Dziwnów, dnia 30 października 2025 roku

Postępowanie nr: WZP.271.18.2025

Zamawiający na podstawie art. 284 ust. 2 i ust. 6 ustawy z dnia 11 września 2019 r. Prawo zamówień publicznych (Dz. U. z 2024 r. poz. 1320 ze zm.) w związku ze złożonymi przez Wykonawcę pytaniami udziela wyjaśnień:

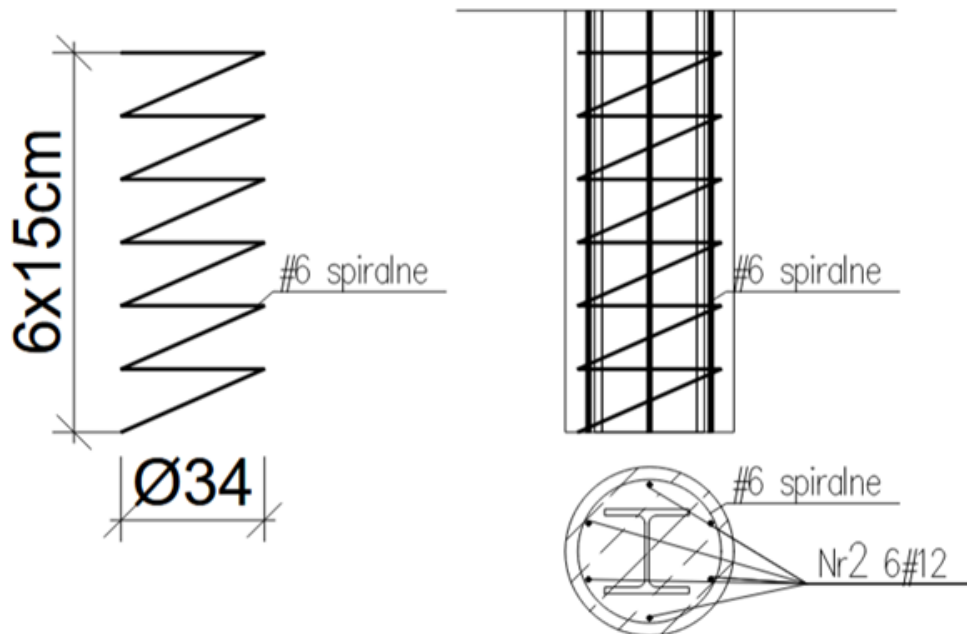
Rysunek Łukęcin PAB zmiana Taras 3m odnosi do projektu? Jest do wykonania?

W przypadku tego postępowania przetargowego Rysunek „Międzywodzie Westerplatte zmiana TARAS” odnosi się do projektu oraz jest do wykonania. Wprowadzona zmiana polega na wykonaniu obustronnych poszerzeń spocznika konstrukcji zejścia na plażę. Zamawiający informuje, że należy uwzględnić wykonanie poszerzenia w górnej części schodów, zgodnie z załączonym rysunkiem zamiennym geometrii. Zamawiający nie posiada rysunków zamiennych konstrukcji wsporczej – należy je opracować w ramach projektu wykonawczego i przedstawić Zamawiającemu do akceptacji. **Ponadto Wykonawca zobowiązany jest do uzyskania zmiany decyzji Urzędu Morskiego w Szczecinie w zakresie wykorzystania pasa technicznego, obejmującej wprowadzone zmiany geometrii schodów.**

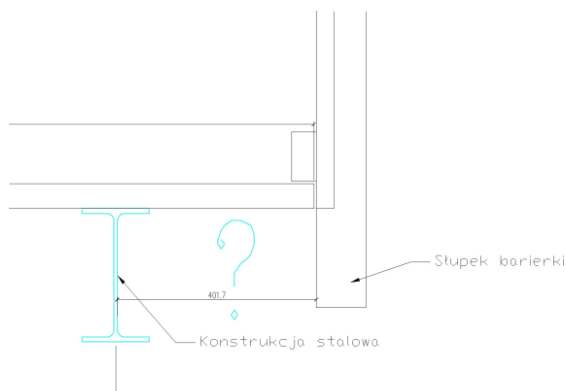
Wykonawca zwraca się z prośbą o przesłanie rozwiązania konstrukcyjnego wykonania podstopni schodowych.

Zamawiający udostępnia rysunek rozwiązania konstrukcyjnego wykonania podstopni schodowych.

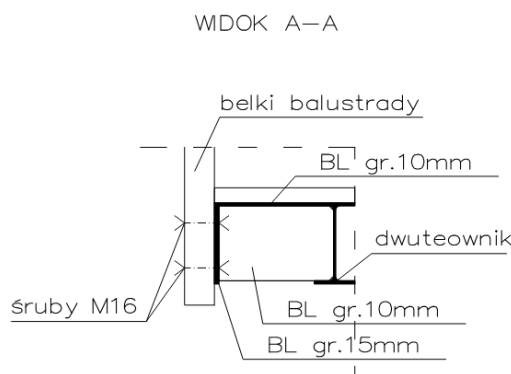
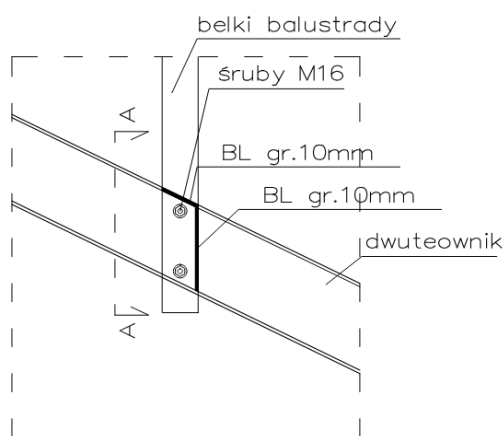
W jaki sposób i do czego mają być zamontowane słupki balustrady drewnianej?

Montaż słupków do balustrady drewnianej według załączonych rysunków.

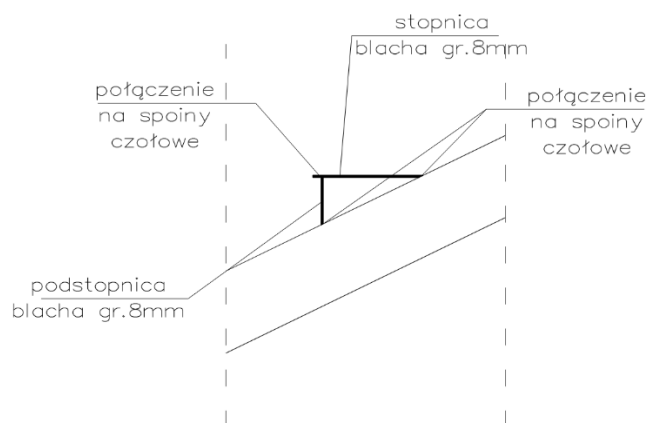
Zamawiający załączył do dokumentacji projektowej zamienny rysunek geometrii schodów przewidujący wykonanie poszerzenia w górnej części. Proszę o informację czy należy uwzględnić wykonanie poszerzenia, a jeżeli tak, to proszę o wskazanie rysunków zamiennych konstrukcji wsporczej.

Zamawiający informuje, że należy uwzględnić wykonanie poszerzenia w górnej części schodów, zgodnie z załączonym rysunkiem zamiennym geometrii. Zamawiający nie posiada rysunków zamiennych konstrukcji wsporczej – należy je opracować w ramach projektu wykonawczego i przedstawić Zamawiającemu do akceptacji. **Ponadto Wykonawca zobowiązany jest do uzyskania zmiany decyzji Urzędu Morskiego w Szczecinie w zakresie wykorzystania pasa technicznego, obejmującej wprowadzone zmiany geometrii schodów.**
